0010 Informacja Serwisu Technicznego

Dotyczy:	61-52252-00
Produkt:	Mitsubishi
Typ:	L200 TD, L300 TD, L400 TD, Pajero TD, Space Gear TD
Kod silnika:	4D56T, 4D56TD

Zastąpienie uszczelki głowicy cylindra 61-52252-00, jak również przyporządkowanych zestawów głowicowych i pełnych

Rys. 1_61-52252-00 (dotychczasowa uszczelka głowicy cylindra)

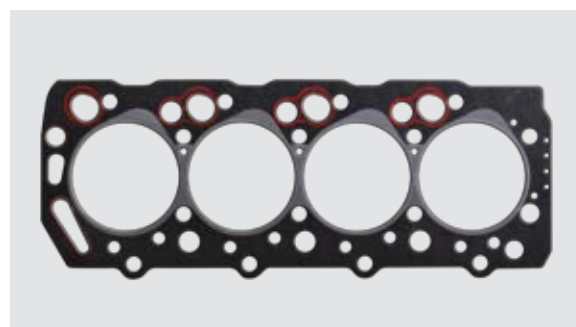
W silnikach 4D56T oraz 4D56TD firmy Mitsubishi wprowadzono następujące zmiany w celu polepszenia trwałości materiału w silnikach o dużym przebiegu:

- Grafitowa **uszczelka głowicy cylindra 61-52252-00** (nr org. wyposażenia **MD112531**) zostaje zastąpiona przez wersję AFM **61-52252-30** (nr org. wyposażenia **MD302892**).
- Dodatkowo oferowane są następujące grubości naprawcze (również AFM):
 - 61-52252-10** nr org. wyp. **MD302890**
 - 61-52252-20** nr org. wyp. **MD302891**
 - 61-52252-40** nr org. wyp. **MD302893** (nadmiar grubości 1,6 mm)
- Zestaw pełny **01-52252-01** (włącznie z uszczelką głowicy cylindra) zostaje zastąpiony przez **01-52252-02** (bez uszczelki głowicy cylindra).
- Zestaw głowicowy **02-52252-01** (włącznie z uszczelką głowicy cylindra) zostaje zastąpiony przez **02-52252-02** (bez uszczelki głowicy cylindra).
